**UCHWAŁA NR .....**  
**Rady Gminy Jaktorów**  
**z dnia .....**

**w sprawie zmiany uchwały nr L/366/2022 Rady Gminy Jaktorów z dnia 10 lutego 2022r.**  
**w sprawie przystąpienia do sporządzenia miejscowego planu zagospodarowania**  
**przestrzennego fragmentu wsi Henryszew, gmina Jaktorów**

#### POSTANOWIENIE NR 103 /2023

Załącznik nr 1  
do uchwały nr...../2023  
Rady Gminy Jaktorów  
z dnia 30 listopada 2023 r.  
Fragment wsi Henryszew  
skala 1:5000

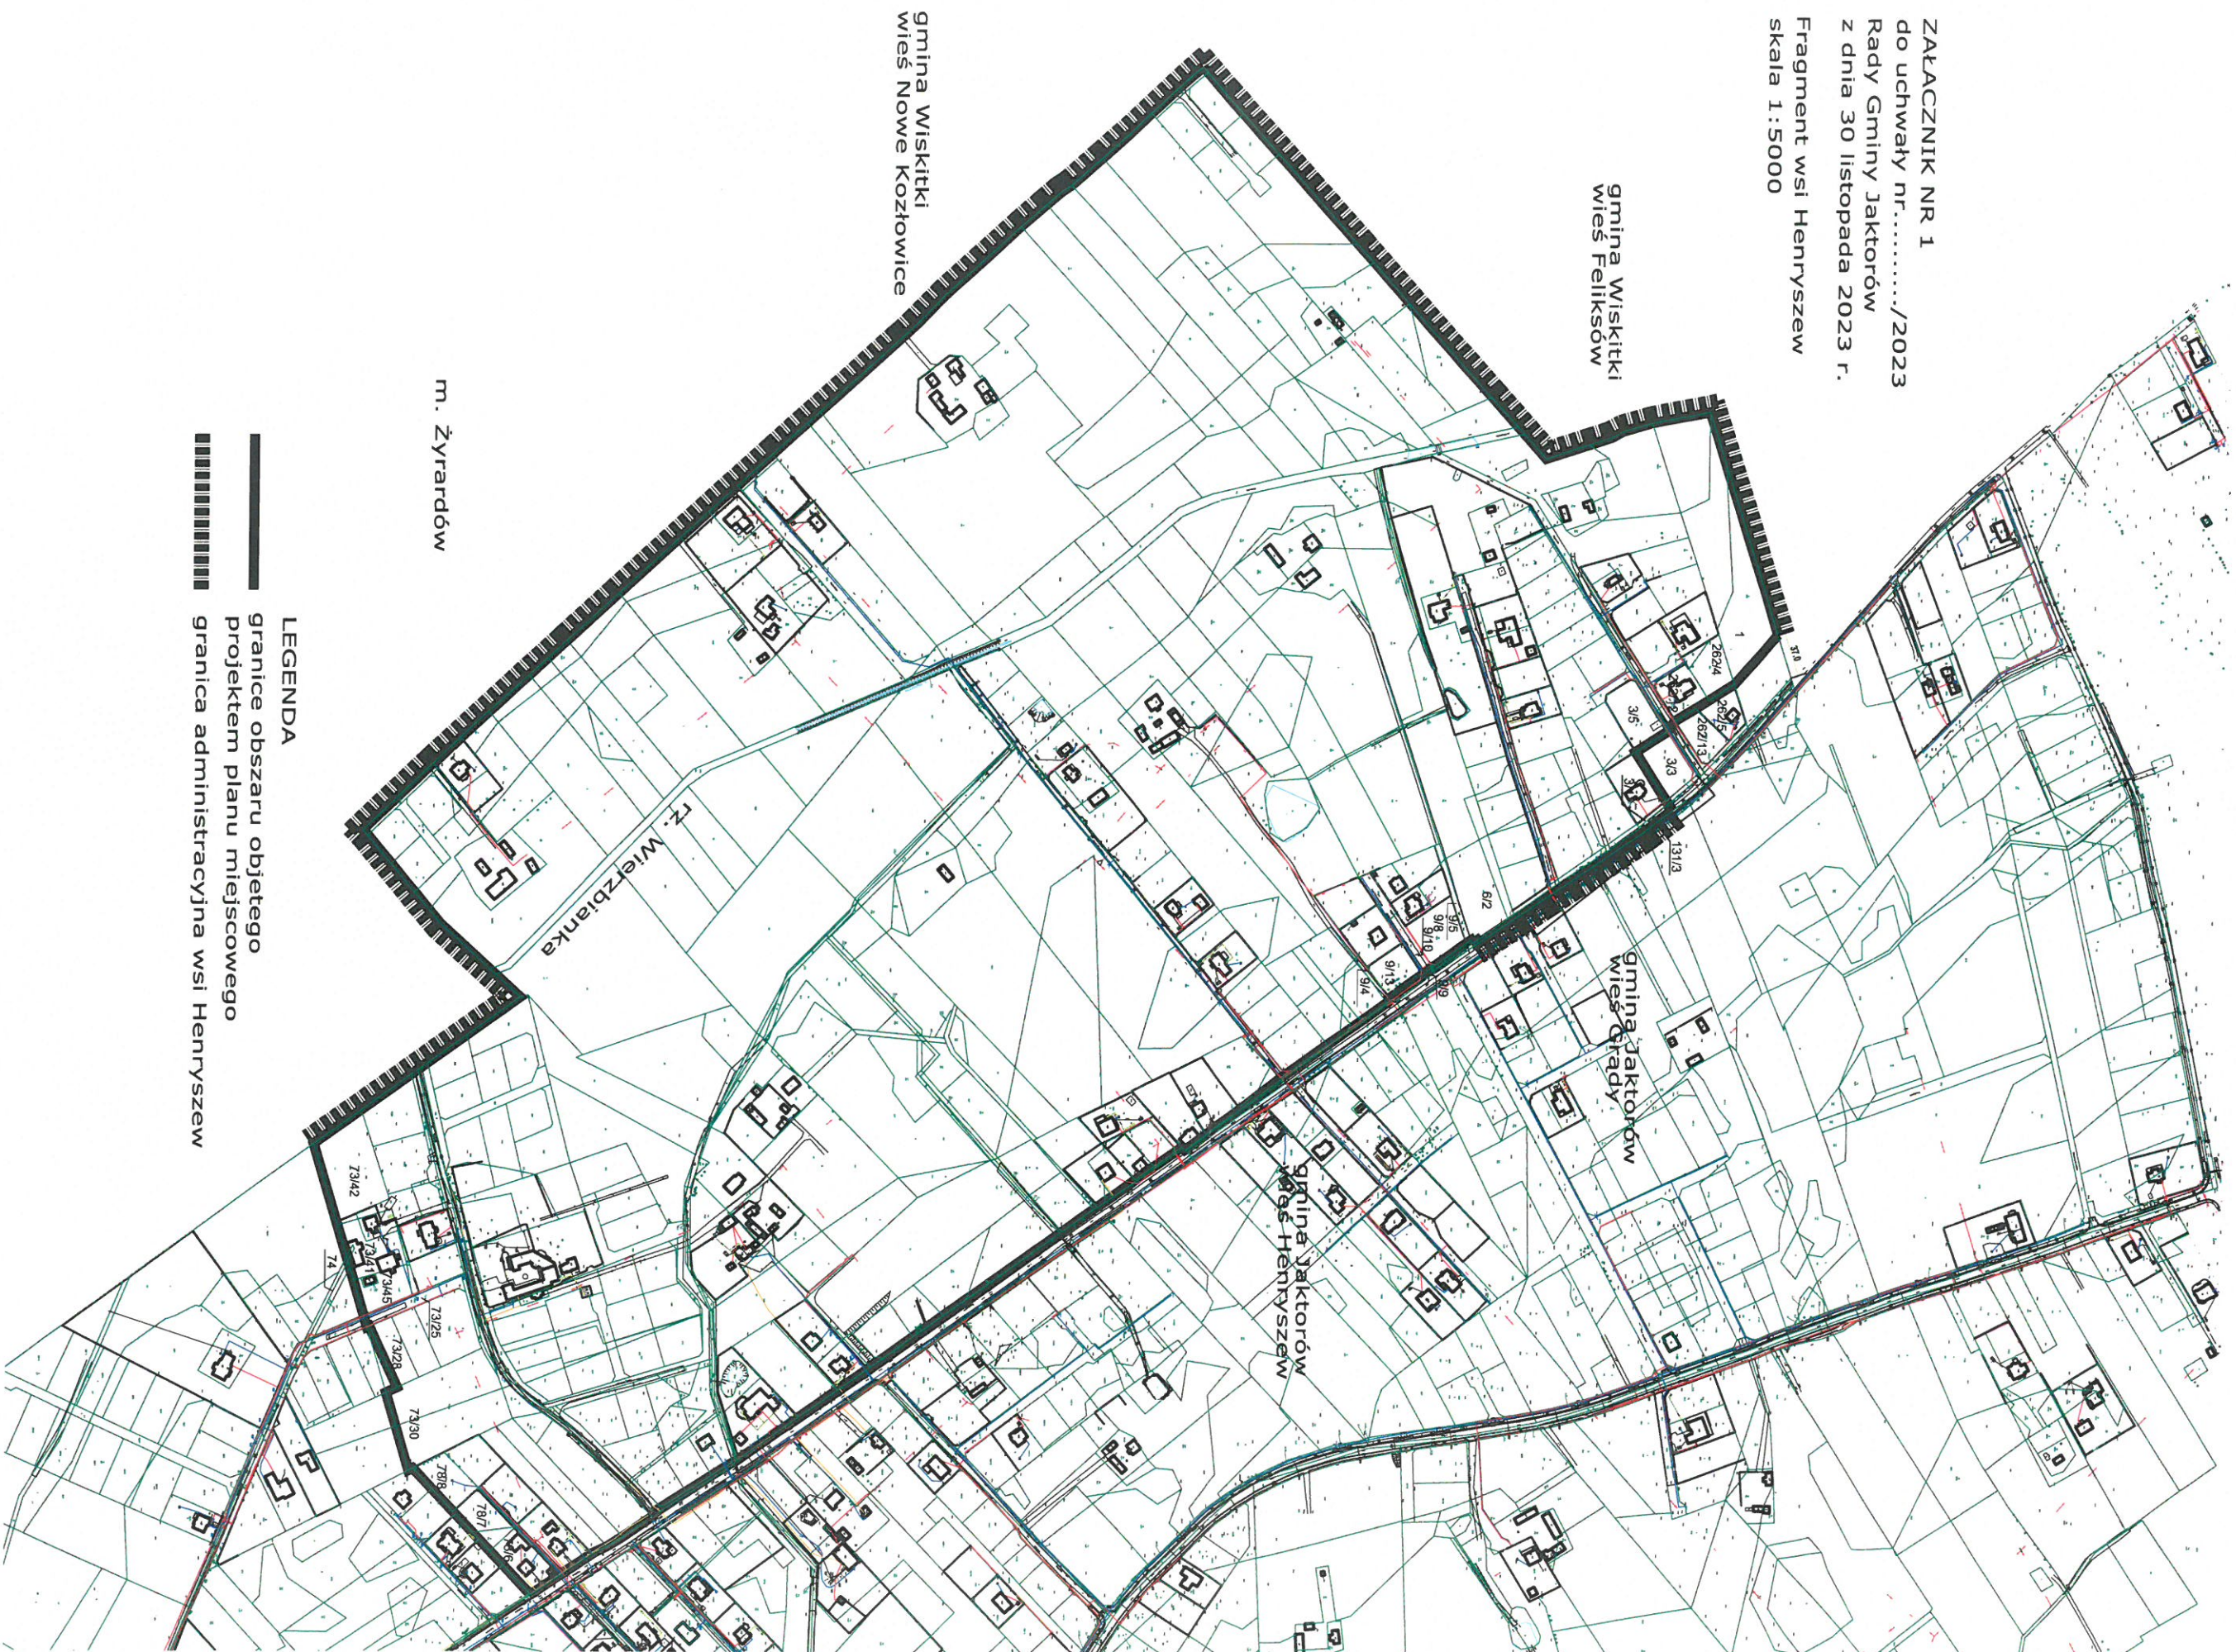
1) § 1 ust. 1 otrzymuje brzmienie: „§1.1 Przystępuje się do sporządzenia miejscowego planu zagospodarowania przestrzennego fragmentu wsi Henryszew, gm. Jaktorów, obejmującego obszar ograniczony fragmentem północnej granicy administracyjnej wsi Henryszew (do 37m od północno wschodniego narożnika dz. ewid. nr 1) linią wyznaczoną od ww. punktu do narożnika dz. ewid. nr 262/4 i 262/5, wzdłuż zachodniej granicy dz. ewid. nr 262/5 i 262/13, linią wyznaczoną od narożnika dz. ewid. nr 262/13 i 262/12 do narożnika dz. ewid. nr 3/3 i 3/5, wzdłuż zachodniej i południowej granicy dz. ewid. nr 3/3, linią przebiegającą przez dz. ewid. nr 3/1 i 131/3 prostopadle do wschodniej granicy dz. ewid. nr 131/3, wschodnią granicą administracyjną wsi Henryszew do południowo wschodniego narożnika działki ewid. nr 6/2, wzdłuż fragmentu południowej granicy dz. ewid. nr 6/2, wzdłuż wschodniej granicy dz. ewid. nr 9/5, 9/8, 9/10, 9/13, wzdłuż północnej granicy dz. ewid. nr 9/4, zachodnią granicą drogi ul. Topolowej, południowymi granicami działek nr ewid. 78/6, 78/7, 78/8, fragmentem wschodniej, południową i fragmentem zachodniej granicy działki nr ewid. 73/30, południową granicą działki nr ewid. 73/28, fragmentem wschodniej i południową granicą działki nr ewid. 73/25, południową granicą działki nr ewid. 73/45, fragmentem południowej granicy działki nr ewid. 73/41, fragmentem działki nr ewid. 74, fragmentem południowej granicy działki nr ewid. 73/41, południową granicą działki nr ewid. 73/42, zachodnią granicą administracyjną wsi Henryszew.”

Niniejszą uchwałą zmienia się obszar przedstawiony w ww. uchwale, poprzez wyłączenie z opracowania miejscowego planu zagospodarowania przestrzennego (dalej: „m.p.z.p.”) niektórych działek położonych przy ulicy Topolowej. Wynika to z konieczności zastosowania się do warunków, na jakich może być wydane pozytywne uzgodnienie projektu m.p.z.p. przez Centralny Port Komunikacyjny Sp. z o.o., wyrażonych w Postanowieniu nr 103/2023 z dnia 21.08.2023r. Jedną z możliwości jest wyłączenie z opracowania projektu m.p.z.p. części obszaru. Wójt Gminy pismem z dnia 29.09.2023 r. zwrócił się do Spółki o określenie granic obszarów, które mogłyby podlegać wyłączeniu. Pismem z dnia 23.10.2023 r. Spółka przedstawiła na załączniku graficznym granicę wariantu inwestorskiego W25 na obszarze m.p.z.p. i stwierdziła zasadność jego wyłączenia z opracowania m.p.z.p. łącznie z terenami, o których mowa w art. 53 ust. 2 i 3 ustawy z dnia 28.03.2003 r. o transporcie kolejowym (t.j. Dz. U. z 2023 r. poz. 1786 z późn. zm.).

Przedmiotowa uchwała uwzględnia powyższe wymagania, tj. z opracowania wyłączone zostały grunty wskazane przez Centralny Port Komunikacyjny Sp. z o.o. oraz grunty przyległe, tak aby granica opracowania przebiegała wzdłuż granic działek ewidencyjnych.

granica wariantu inwestorskiego W25  
na obszarze m.p.z.p.  
(wg. pisma CPK nr ZPP.41.283.2023  
z dnia 23.10.2023 r.)

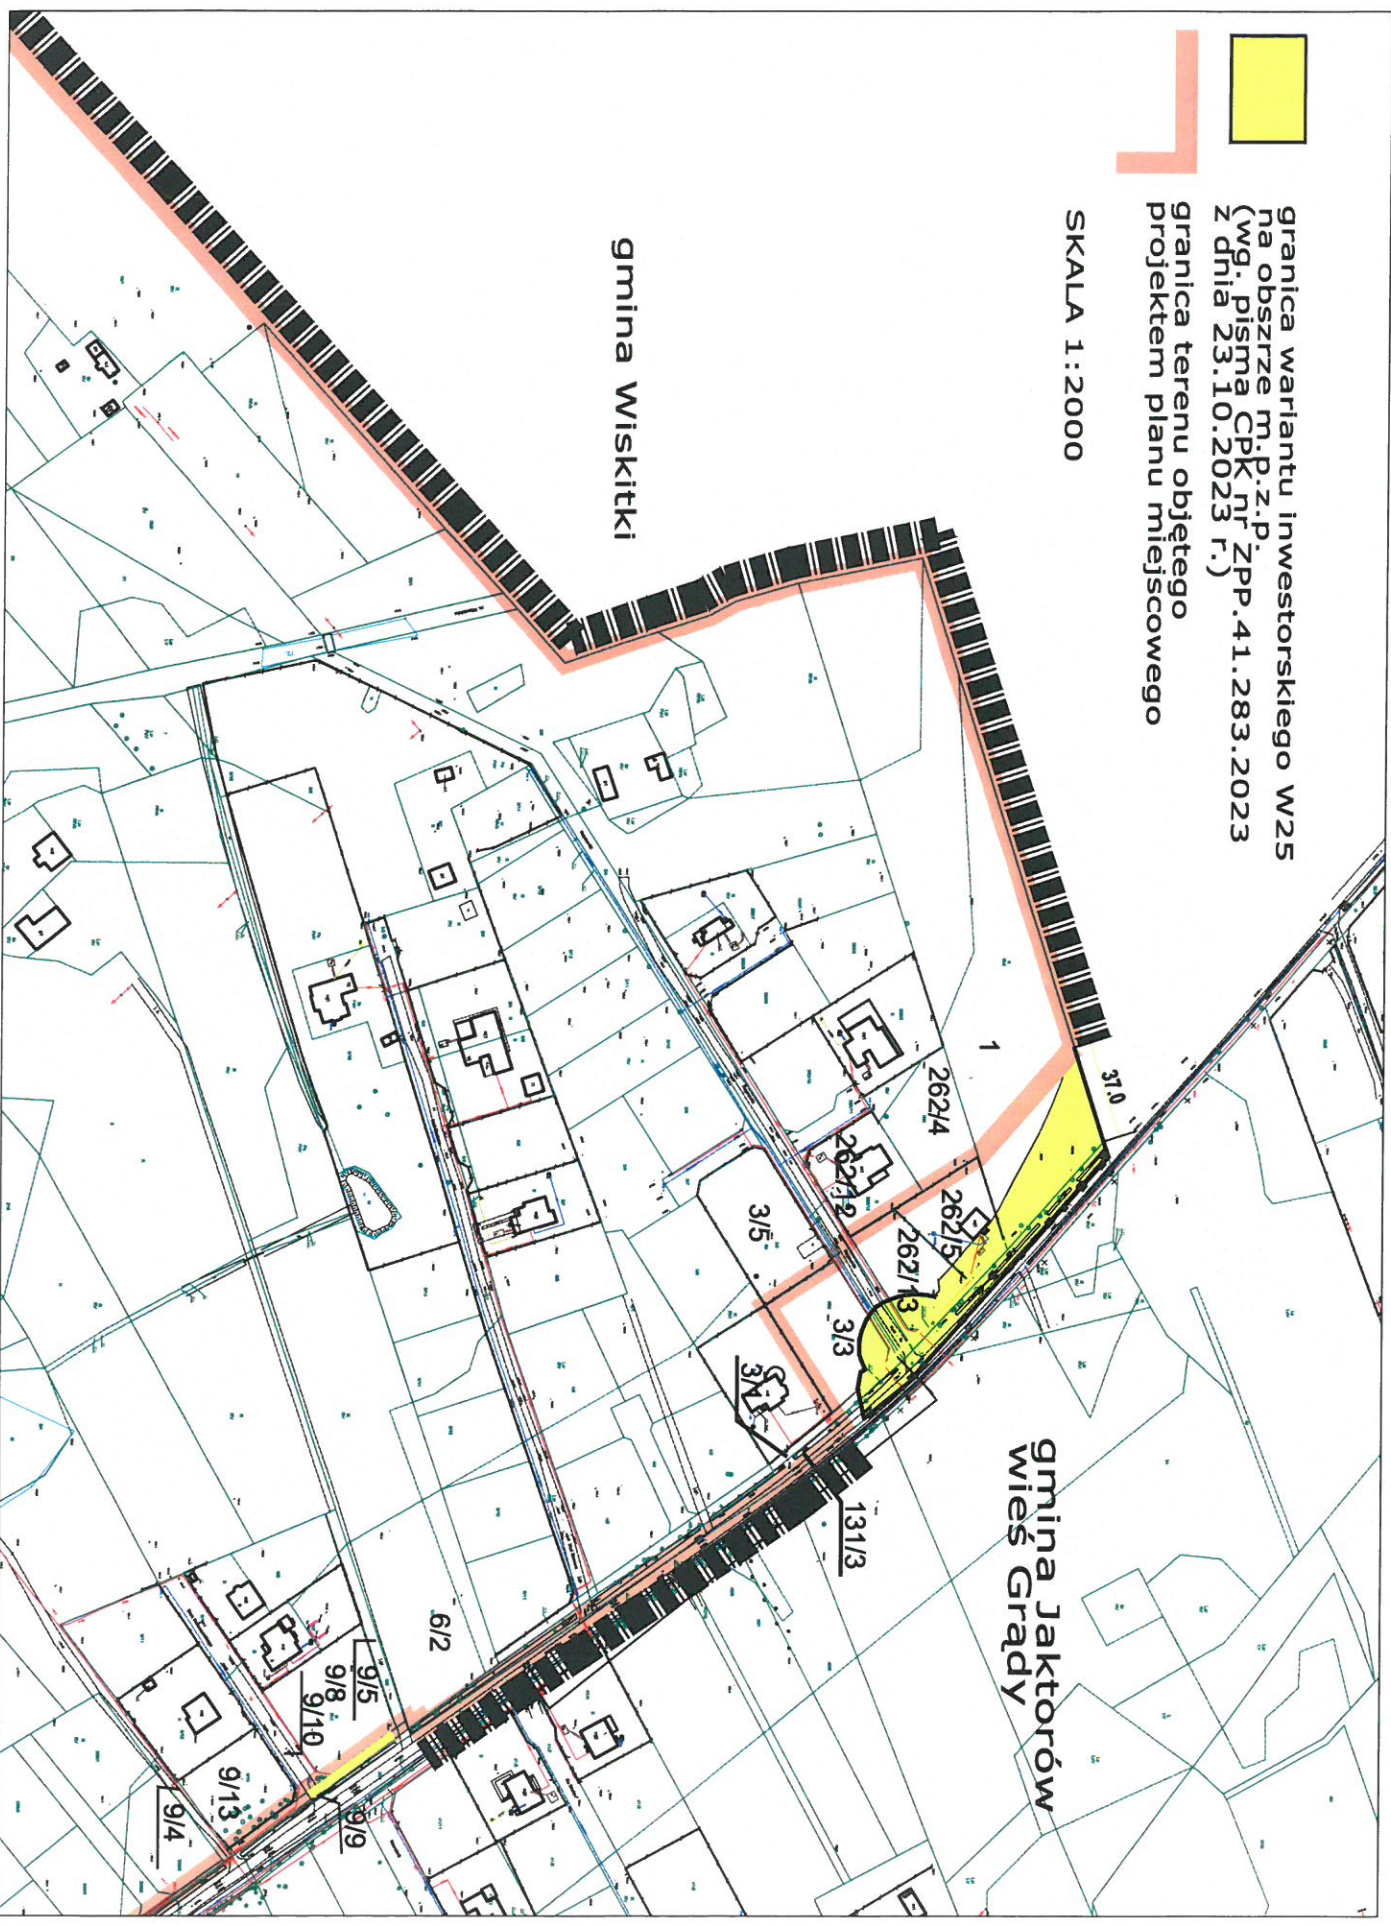
Zgodnie z prośbą wyrażoną w ww. piśmie, przesyłam załącznik graficzny w formacie SHP (Shapefile) w postaci obszaru będącego częścią wspólną terenu w liniach rozgraniczających i terenu mpzp, gdzie przedstawiona jest granica wariantu inwestorskiego W25 na obszarze mpzp.

Zdaniem Spółki Celowej zasadnym jest wyłączenie powyższego obszaru oraz terenów, o których mowa w art. 53 ust. 2 i 3 ustawy z dnia 28 marca 2003 r. o transporcie kolejowym, z opracowania mpzp lub uwzględnienie we wskazanym obszarze linii rozgraniczających wariantu inwestorskiego W25 węzła CPK.

Powyższe warunki mogą zostać również spełnione poprzez wyłączenie z opracowania projektu mpzp nieruchomości objętych Decyzją Środowiskową (która, obok lotniska, obejmuje również rozbudowę istniejącej Centralnej Magistrali Kolejowej) oraz terenów, o których mowa w art. 53 ust. 2 i 3 ustawy z dnia 28 marca 2003 r. o transporcie kolejowym, lub uwzględnienie we wskazanym obszarze linii rozgraniczających wariantu inwestorskiego W25 węzła CPK.
